Informe Consolidado de Solicitud de Aclaraciones, Rectificaciones y/o Ampliaciones a la Declaración de Impacto Ambiental del Proyecto "Ampliación Planta Recicladora de Plásticos, comuna de San Carlos"

Nombre del Titular : Virutex Ilko S.A.
Nombre del Representante Legal : Manuel Iván Caravia Collado
Dirección : Camino a Melipilla 7875

El presente Informe Consolidado de Solicitud de Aclaraciones, Rectificaciones o Ampliaciones a la Declaración de Impacto Ambiental del proyecto "Ampliación Planta Recicladora de Plásticos, comuna de San Carlos", contiene las observaciones generadas en virtud de la revisión de la Adenda.

Figura 1: cruce canal Quilmen en área de influencia.

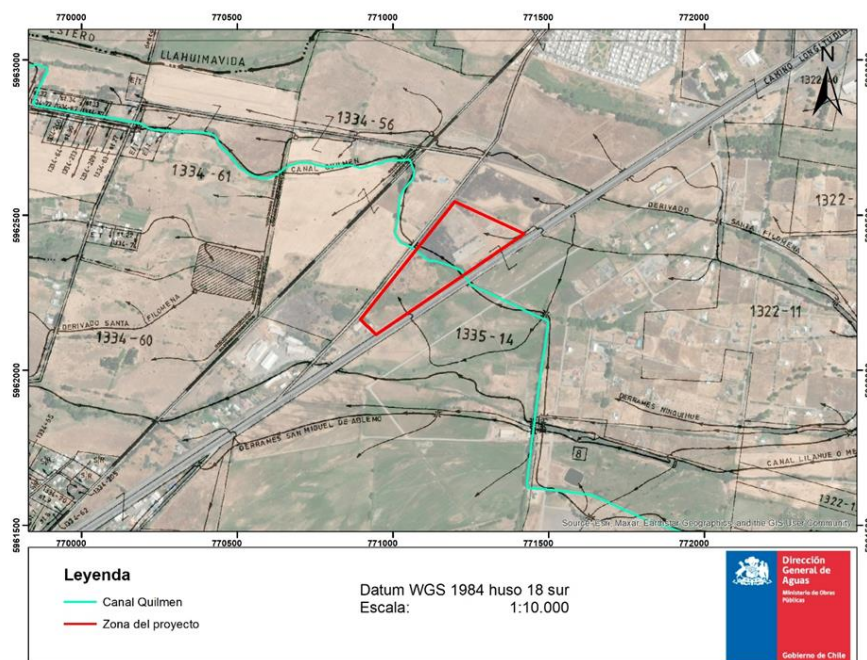
3.5 Según la información contenida por la DGA en el plano 12 del Catastro de Usuarios de la Subcuenca del Río Ñuble (ver figura 1), existe un cauce artificial dentro del área del proyecto identificado como canal Quilmen, del cual no se hace mención expresamente en la DIA, se solicita indicar si este canal será eventualmente modificado con alguna obra de atravesado u otra, de ser intervenido dicho cauce deberá acompañar el PAS de los artículos 155, 156 y/o 157 según corresponda.
